【用紙-3】 発行日: 2017年06月09日 信越理研(株) R 整理No: 48F-06-003 協力工場 不良品連絡書 ㈱ 再発防止のため対策を記入の上、指定回答日までに原本を * 認 訵 査 担 当 鈴 提出して下さい。 雷 \$ II 木 17.6.03 17.6.36 17.6.58 指定回答日: 2017年06月20日 庾次 **7**— 記 仕様番号 XRM0C5-008S 不良内容 Φ パワーシグナル(RV758)コネクタヨウ375コンタクト(タンシA) (①リール外側より 変形あり。 金型番号 P5976 ②TAB部に異物 付着あり。 (D17.02.21.181.121 ロットNo **②17.02.16.181.** 連絡受理日 2017/08/09 対象数量 4.000個 1. 硅锶内容 返却品の処置(数量明記) キープサンプル、作業履歴の確認 ・EDX成分分析(Sn剥離後のサンプルについても分析実施) ・作業者への聞き取り 2. 発生原因 4. 流出原因 <端子変形> く端子変形> 作業履歴の確認より、ドライブにスペーサーを装着し忘れたために加工を進める中で サーの装着し忘れにより、不具合発生ロットの次リールにてドライブ外れが発生し、変 12 シャフトが接り上がった事によりドライブの高さに変化が生じ発生したものとなります。 形のため1RLNGとなったため不具合ロットにつきましてもリール内確認を行い減数をしており 異物の成分分析の結果にてSn剥離後のサンブルよりNiのピークが確認されたことから、 その際に1000ピン減数を行ったあたりにて変形の程度が良くなった事から、合格レベルである Ni椿内にてNiカスが電着し異物となったものと判断致します。 不具合発生ロット加工スタート時にアノードバックの紐が緩んでおり、アノードバック内 と判断してしまったため流出してしまいました。 カ 是 <果物付着> のめっき液がめっき槽内に入る状態であった為、正常な状態に改善を行っていた事が 作業者に異物が付着している恐れがあるという認識が無く、正常な状態であると判断し次工 作業者への聞き取りで判明致しました。 程に流出してしまいました。また、出荷検査工程でも検査用サンブルに同様の不具合発生が この事から、改善を行うまでの間にNはスライムが権内に流れ込み製品に電着し、異物と 無かった事から客先へと流出してしまいました。 なったものと判断致します。めっき楕内はる過を行っている為、改善を行うまでの間での I Œ 発生であると判断致します。 3. 発生防止対策 5. 流出防止対策 墁 処 <端子変形> <鎌子変形> ドライブの分解を行った際には、スペーサーの入れ忘れが無い様、ワンポイントレッ スンにて作業者へ教育を行いました。また、該当ラインのドライブ設置位置付

ドライブ全体図

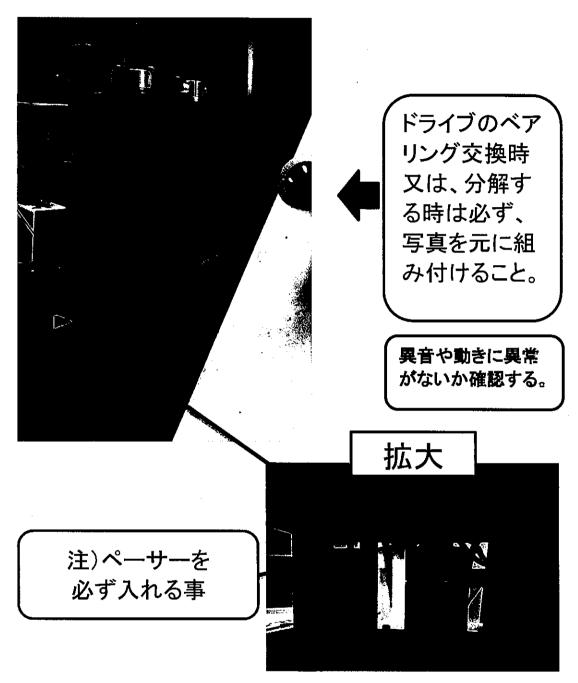
スペーサーを入れ忘れた事により、ドライブが浮き上がり製品が ノッチより折れ曲がってしまう事例が発生。

必ずスペーサーを入れ、ドライブシャフトの浮き上がりを防止する事。 メンテナンス後は、必ず試運転を行い、正常であることを確認後 製品加工を始める事。
